MODIFICACIÓ PUNTUAL
DEL PLA ESPECIAL DE REFORMA INTERIOR DEL NUCLI HISTÒRIC DE SANT VICENÇ DE
MONTALT AL NÚMERO 5 DE LA PLAÇA DEL POBLE

Juliol de 2023

MEMÒRIA

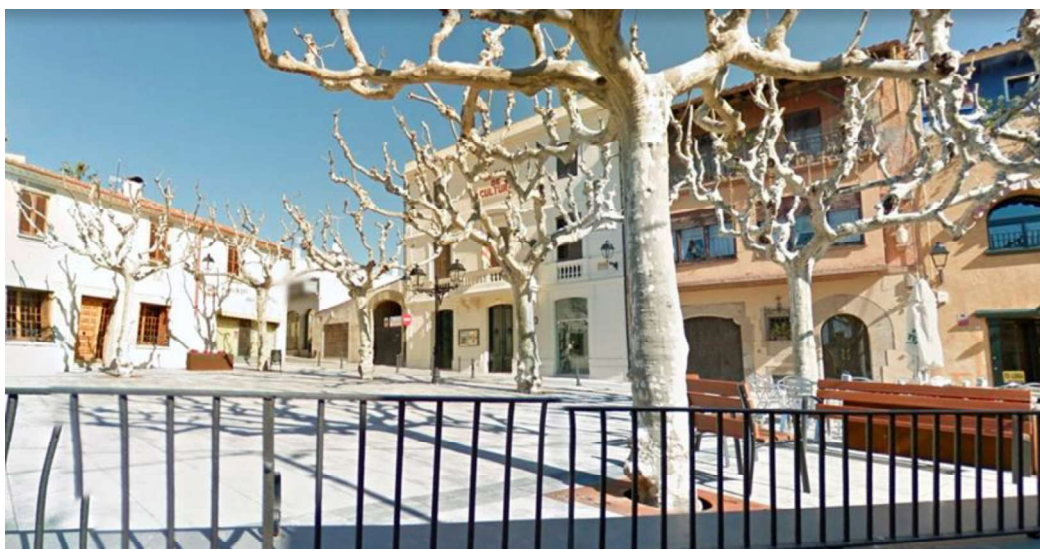
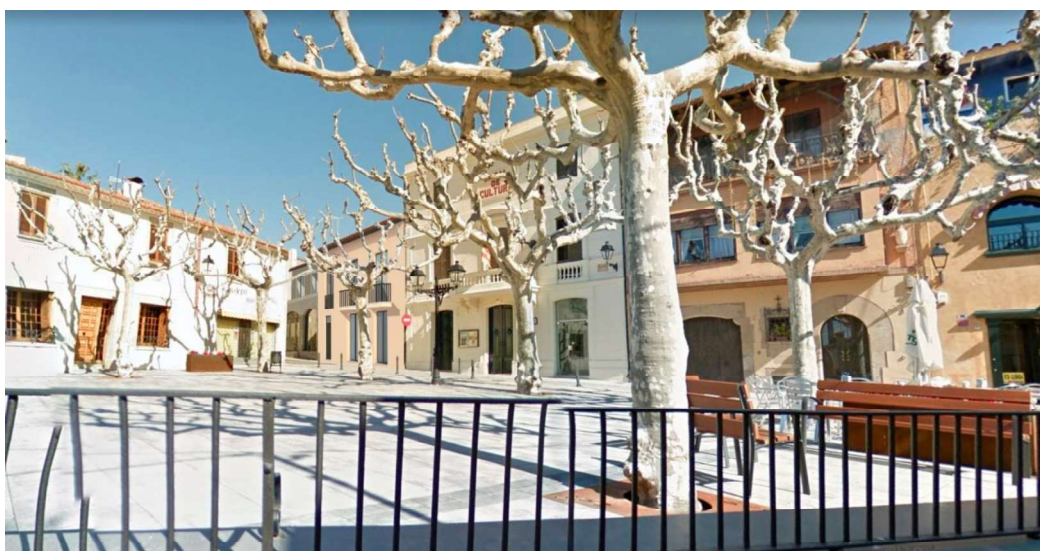
En la fotografia superior, es pot observar l'estat actual de la façana en la Plaça del poble núm. 5 amb una edificació de planta baixa, l'espai públic perd en aquest angle de la plaça la sensació de espai delimitat per les edificacions que la conformen, mentre que en la imatge següent ;

el fotomuntatge d'una proposta de façana alineada en planta baixa i planta pis a vial , que a més amaga la mitgera del edifici de la Casa de cultura, genera una volumetria que permet una lectura del espai urbà més delimitada en el seu vèrtex, i equilibrada volumètricament en el seu conjunt.

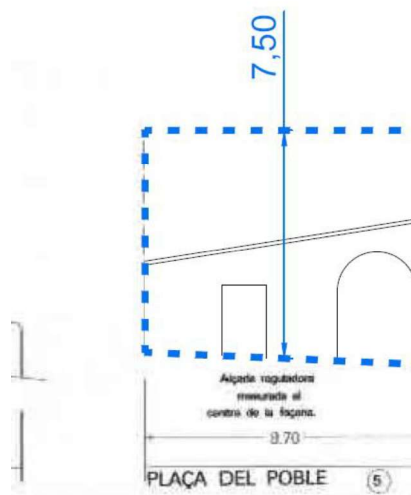
La present Modificació Puntual modifica el plànol 9 d'ordenació en alçat del Pla Especial de Reforma Interior del nucli històric de Sant Vicenç de Montalt establint un pla de façana continu en alçat a la finca situada al número 5 de la plaça del Poble.

La present modificació esmena la proposta de façana reculada 3,50 metres, en la planta pis respecte al Pla de façana al planejament vigent, per tal de proposar una façana de planta baixa i planta pis a la Plaça del Poble número 5, sigui obligatòriament alineada a vial mantenint l'alçada màxima fixada en el plànol actual del PERI de 7,50 m.

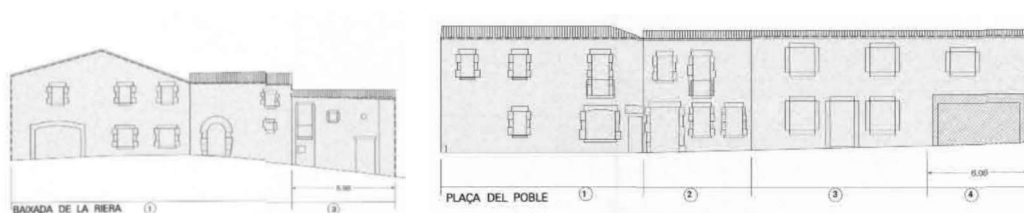
En la imatge superior es representa la possible façana de l'edificació futura en la Plaça del Poble número 5, aquesta presenta un equilibri i harmonia amb la resta de façanes que delimiten la plaça;

Les façanes que conformen la plaça son façanes alineades a vial en planta baixa i planta/s pis.
